## VEŘEJNÁ VYHLÁŠKA

### Opatření obecné povahy

**Silnice:** I/13  
**Lokalita:** V obci Česká Kamenice, ul. Lužická, okr. Děčín  
**Důvod:** Umístění nového přechodu pro chodce  
**Navrhovatel:** Město Česká Kamenice, IČ: 00261220, se sídlem náměstí Míru 219, 407 21 Česká Kamenice, v řízení zastoupený společností IQ PROJEKT s.r.o., IČ: 03258106, se sídlem Školní 3635, 430 01 Chomutov

**- a to vše v rozsahu a přesném umístění dle připojeného výkresu**  
**Název akce:** „Přechod pro chodce ul. Lužická, Česká Kamenice“  
**Název příloh:** výkres č. D.1.1.03 „Situace – dopravní řešení“ (zodp. proj. Ing. Šárka Pelcová, stupeň DSP, měř. 1:250, datum 02/2025)

**Příloha: výkres č. D.1.1.03 „Situace – dopravní řešení“**

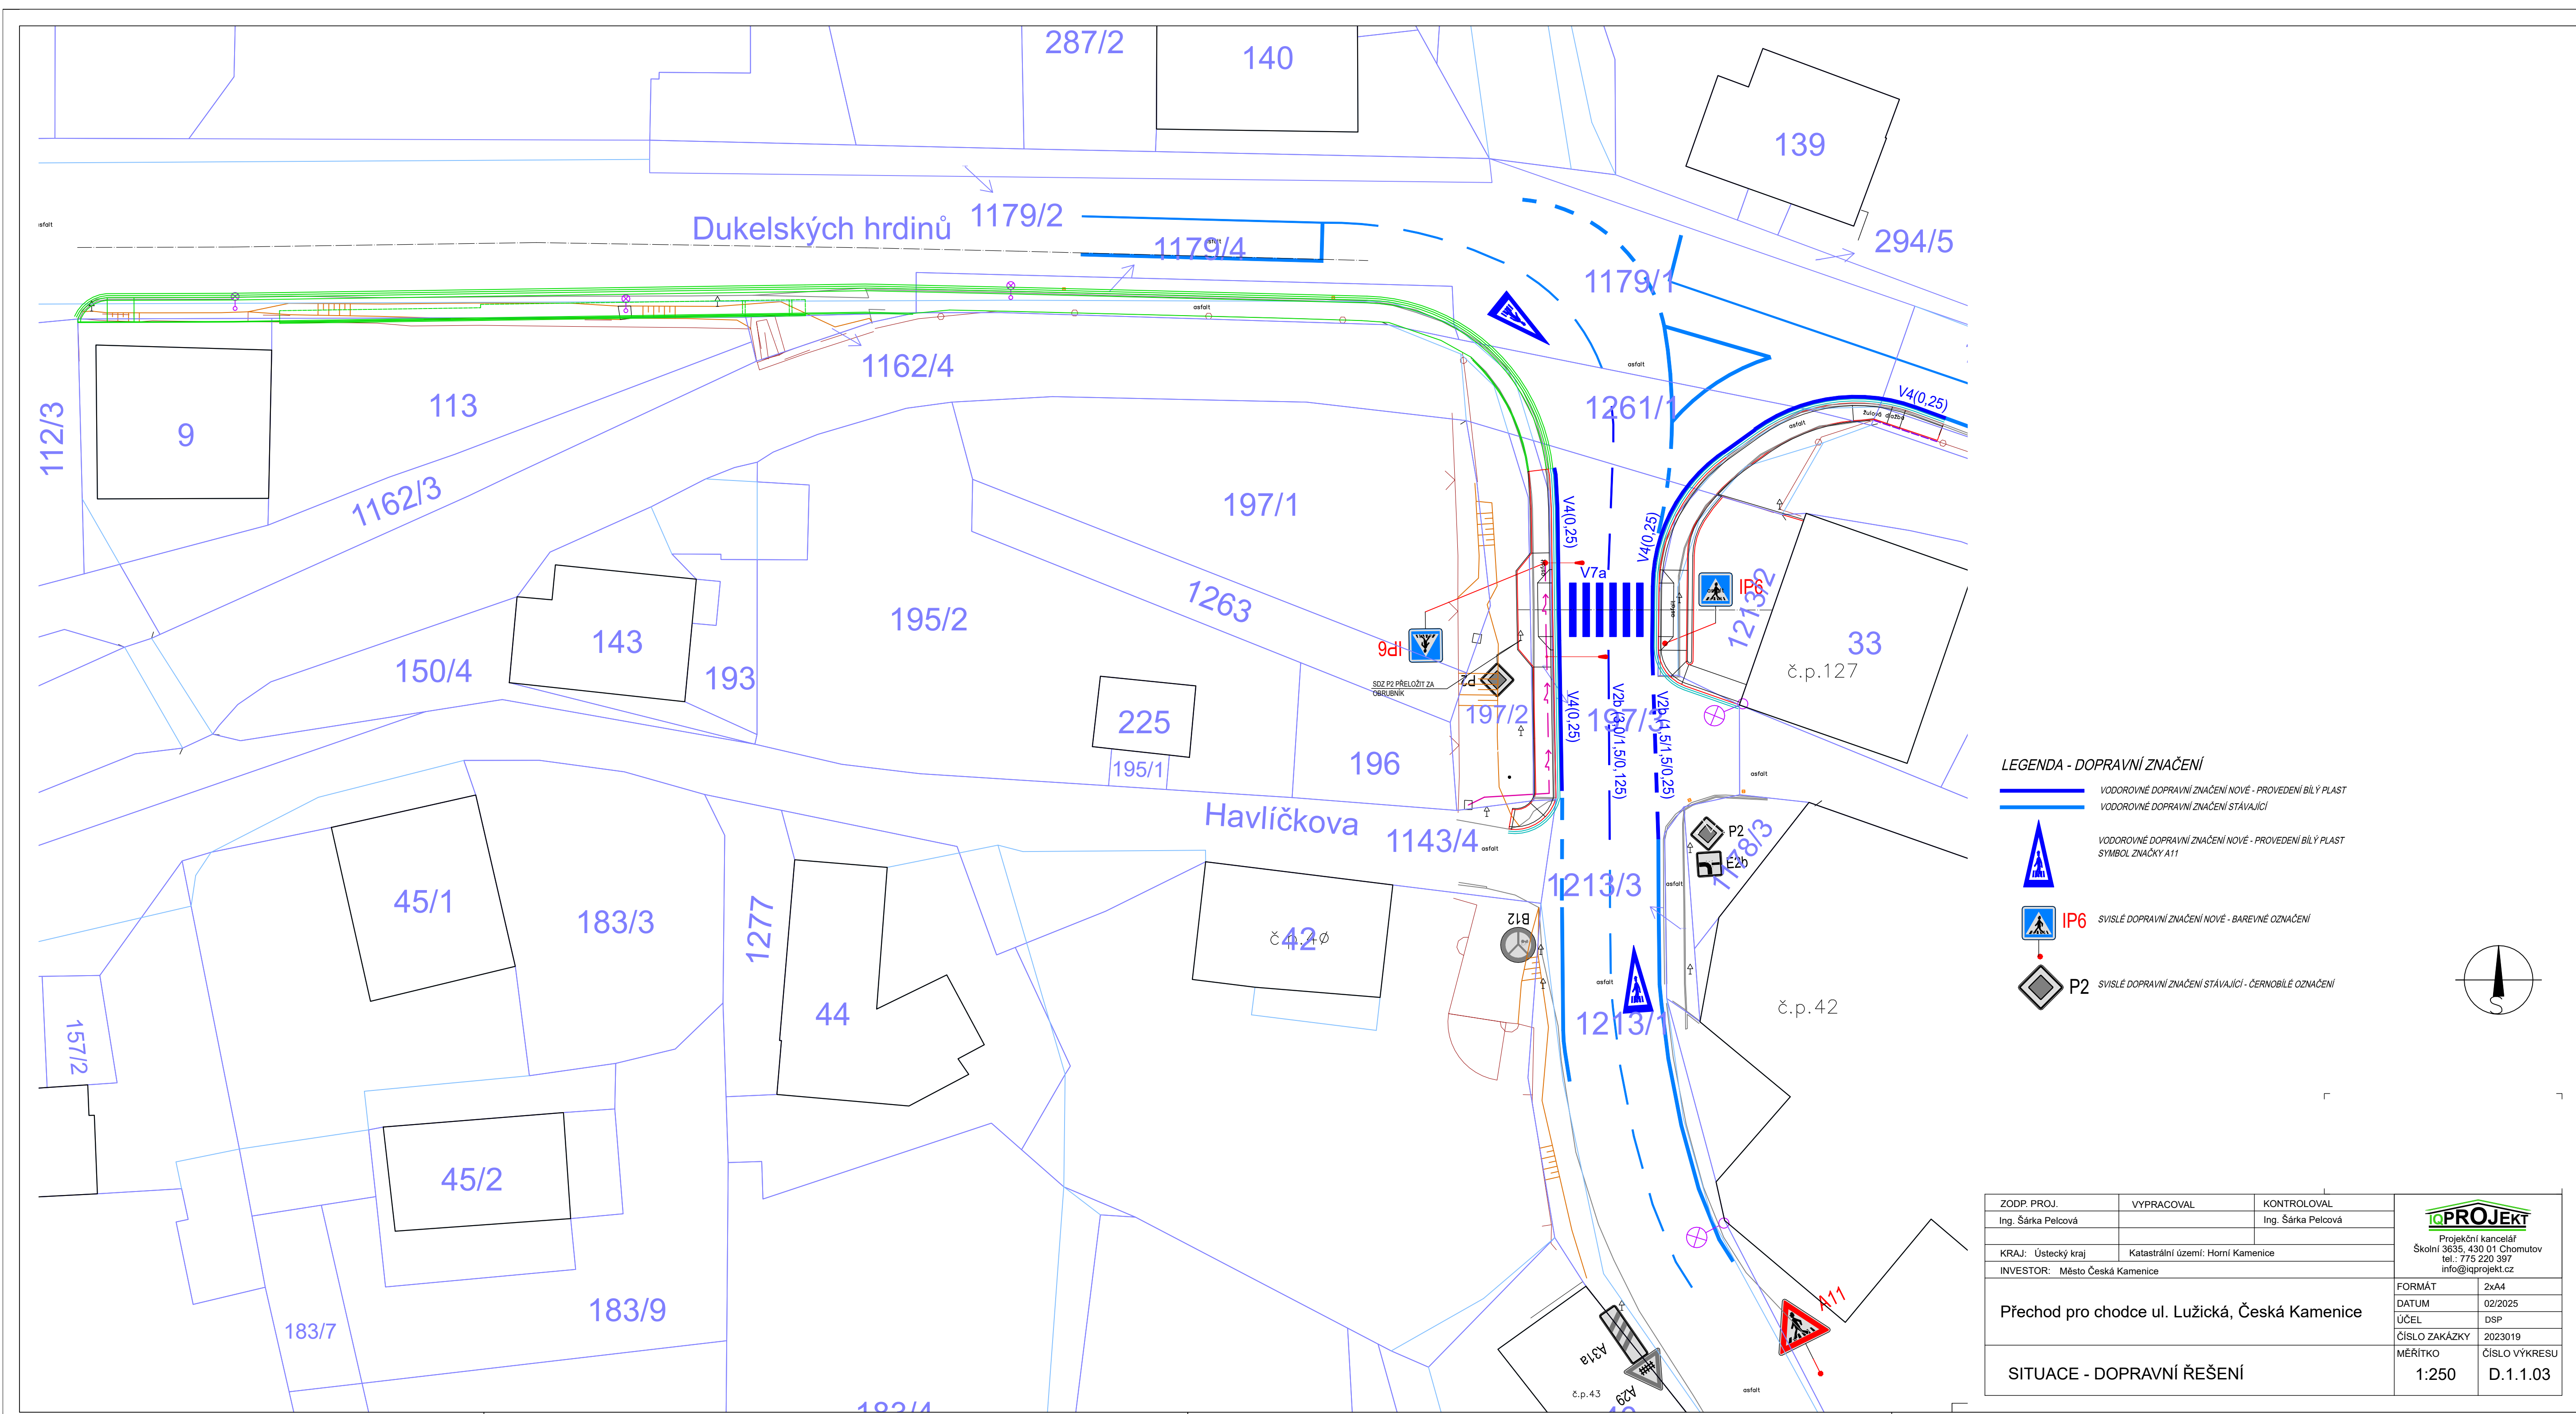
*„V minulých dnech byl na úřední desce na webových stránkách Krajského úřadu Ústeckého kraje vyvěšen návrh OOP č. j. KUUK/061107/2025. Součástí návrhu je i příloha (výkres) a zdá se mi, jako by v této příloze byly nějaké nedostatky....*

*Při pohledu na street view je vidět značku č. P 2 a dodatkovou tabulku č. E 2b, které jsou umístěny na nějakém místě, za těmito značkami je vidět vyústění (vedlejší) pozemní komunikace v ul. Nábřežní na (hlavní) silnici I/13. Příloha odpovídá tomu, co je vidět na street view. Předmětem OOP je sice doplnění přechodu pro chodce, je ale takové podivné, že si nikdo nevšimne nedostatků, které v příloze (a vlastně i ve skutečnosti) jsou. Myslím si, že jsou zde 2 křižovatky, které jsou vůči sobě v těsné blízkosti. První křižovatka je styková a jde o křižovatku silnice I/13 se silnicí II/263 (ul. Bezručova), druhá křižovatka je odsazená a jde o křižovatku silnice I/13 s místními komunikacemi v ul. Nábřežní a v ul. Havlíčkova. Těmto skutečnostem by také mělo odpovídat dopravní značení, to se ale neděje, proto si myslím, že by stávající dopravní značení mělo být upraveno tak, aby reálné situaci odpovídalo. V první řadě si myslím, že dvojice značek č. P2 a č. E2b, které jsou nyní vidět na street view, by měla být posunuta blíže k „první“ křižovatce, tzn. až za vyústění místní komunikace v ul. Nábřežní na silnici I/13 (nyní je před jejím vyústěním). Jednak proto, protože značka č. P2 platí pro nejbližší křižovatku, a také proto, aby se řidič, který přijede po místní komunikaci v ul. Nábřežní k silnici I/13 (v tuto chvíli je dvojice značek č. P2 a č. E2b pro něj vlevo, tudíž je nemůže vidět) a který následně odbočí vpravo (a tím se dostane na silnici I/13), mohl řídit značkami, které by pro něj měly být určeny. Řidič se jaksi logicky nemůže řídit značkami,*

které nemá šanci vidět. Co se týká „druhé“ (odsazené) křižovatky, dle street view to vypadá, že tam je nedostatků asi víc, proto si myslím, že by se měl úřad zaměřit na to, aby došlo k jejich odstranění. Např. na místní komunikaci v ul. Havlíčkova zřejmě úplně chybí značka č. P4 nebo č. P6 atd. ...

- a) IQ PROJEKT s.r.o. (projektant předmětné úpravy a navrhovatel zastupující v předmětném řízení investora předmětného přechodu pro chodce, tj. Město Česká Kamenice) ze dne 7. 7. 2025 kromě jiného sděluje: „Po prostudování námítky pana Vaňka došel projektant k závěru, že uváděné námitky k dopravnímu značení se týkají výhradně stávajícího dopravního značení stávající křižovatky. V projektové dokumentaci je značení zakresleno dle skutečnosti zaměřené geodetem, nicméně na navrhované řešení přechodu pro chodce přes ul. Lužická, které je předmětem řízení, nemá žádný vliv. Případná změna dopravního značení spadá do kompetence správce komunikace.“

- Z předložených připomínek akceptujeme návrh na úpravu svislého dopravního značení spočívající ve výměně stávající dodatkové tabulky č. E2b za dodatkovou tabulku č. E2d, která znázorňuje skutečný tvar dvou po sobě následujících křižovatek; toto řešení považujeme za vhodné z hlediska zvýšení informativní hodnoty značení a jeho souladu s technickými podmínkami TP 65 (Zásady pro dopravní značení na pozemních komunikacích) a TP 169 (Zásady pro označování dopravních situací na pozemních komunikacích), které doporučují použití schematického vyobrazení tam, kde prostorové uspořádání komunikací neodpovídá standardnímu tvaru křižovatky

- K ostatním bodům připomínky, zejména k požadavku na posun značek č. P2 a E2b a k doplnění značení na místních komunikacích v ul. Havlíčkova se v tuto chvíli nebudeme vyjadřovat, neboť přesahují rámec projednávané úpravy dopravního značení v rámci tohoto opatření obecné povahy

- Proto se správní orgán přiklonil k původnímu návrhu místní úpravy provozu a nezohlednil do tohoto stanovení místní úpravy provozu požadavky uvedené v mailových připomínce p. Michala Vaňka, neboť se předmětného stanovení netýkají a jsou řešeny samostatně
